Odpovědi zadavatele na doručené žádosti o vysvětlení zadávací dokumentace ze dne 14.10.2025, 15.10.2025, 16.10.2025, 17.10.2025, 22.10.2025

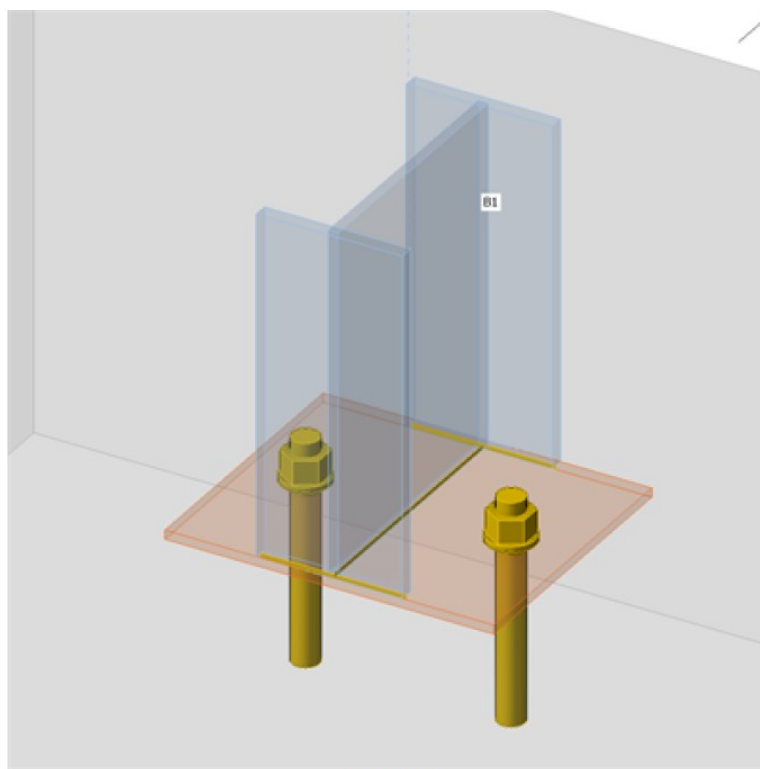
Z výkazu výměr ani z výkresové dokumentace není zřejmé, jakým způsobem kotvit kotvy k podlaze. Žádáme o upřesnění rozměrů a počtu kusů kotev.

Ad2) Kotvy M12 – 4.6, 2 kusy na jedno kotvení – viz obr. ze stat. Výpočtu.

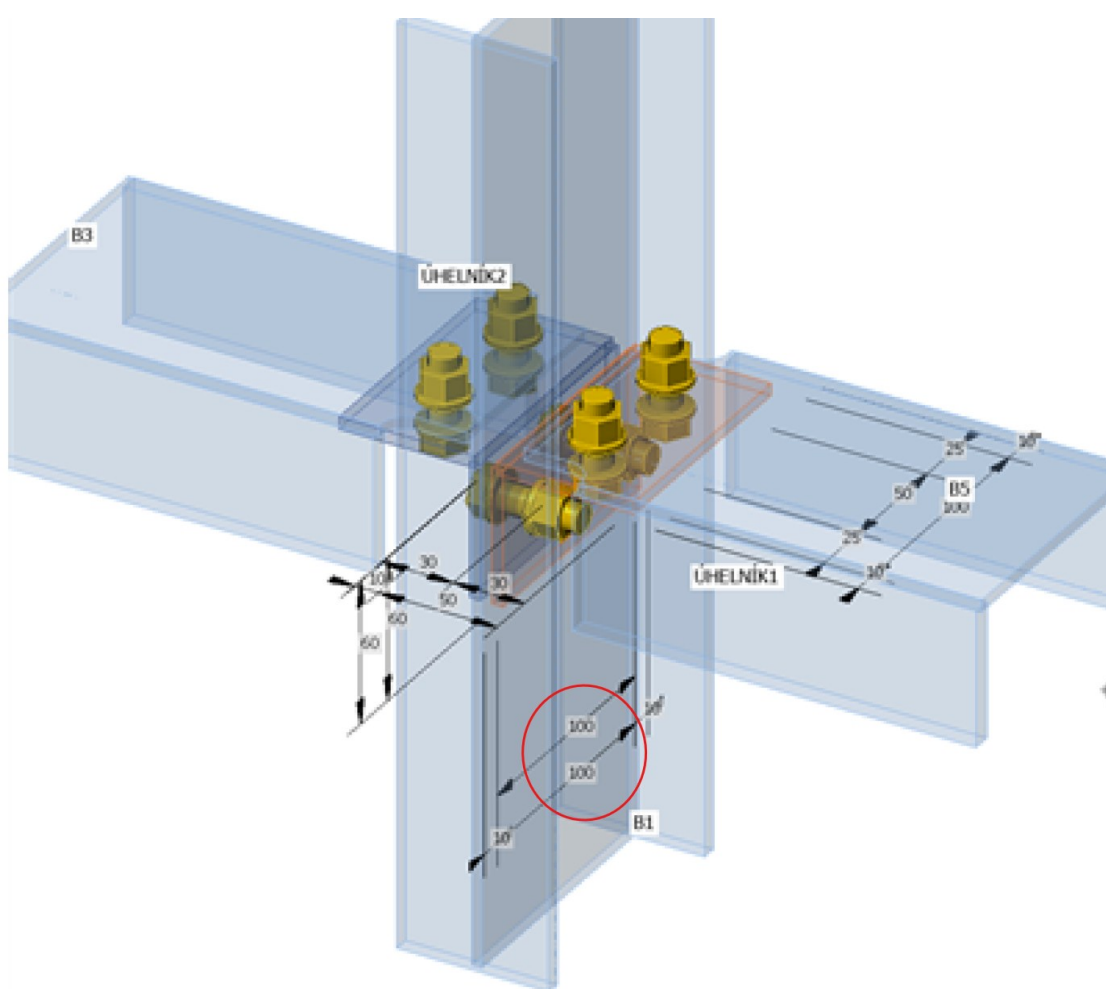
Žádáme o upřesnění délky úhelníků L60x5 uvedeného u rámových konstrukcí DS1 DS2, VS1, VS2, VS.3.

Ad5) 100 mm – musí se vejít do IPE120 (případně zbrousit hrany) – viz obr. ze stat. výpočtu.
